## 規格變更通知

### 平板電腦安裝用安全設備 HT4P 型 Safety commander™

茲因平板電腦安裝用安全設備 HT4P 型 Safety commander™ 的規格有所變更，特此通知。

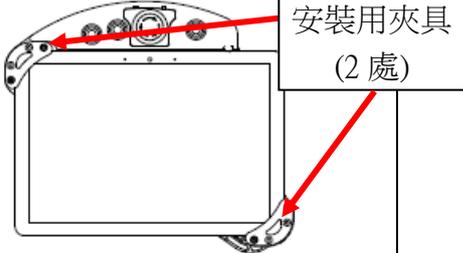
因為部分窄邊框平板電腦的螢幕角落會被安裝用夾具遮住，因此修改安裝用夾具的形狀如下：

項目	變更前	變更後
安裝用夾具的形狀		
平板安裝時的狀態	 <p>安裝用夾具 (2 處)</p> <p>搭載 Surface Pro 7 吋</p>	 <p>搭載 Surface Pro 7 吋</p>

【注意】若希望平板電腦能確實固定的話，還是可以選購變更前的安裝用夾具，型號如下：

項目	變更前	變更後	內容物
安裝用夾具	HT9Z-4PHZ (配件) 	HT9Z-4PHZ1 (維修用零件) 	<ul style="list-style-type: none"> <li>• 附夾具、夾具底座、墊片、橡膠管、鉚釘。</li> <li>• 銷售單位：1 個。</li> </ul>
夾具	HT9Z-4PHZ-F (配件) 	HT9Z-4PHZ1-F (維修用零件) 	<ul style="list-style-type: none"> <li>• 僅夾具。</li> <li>• 銷售單位：1 組(2 入)。</li> </ul>
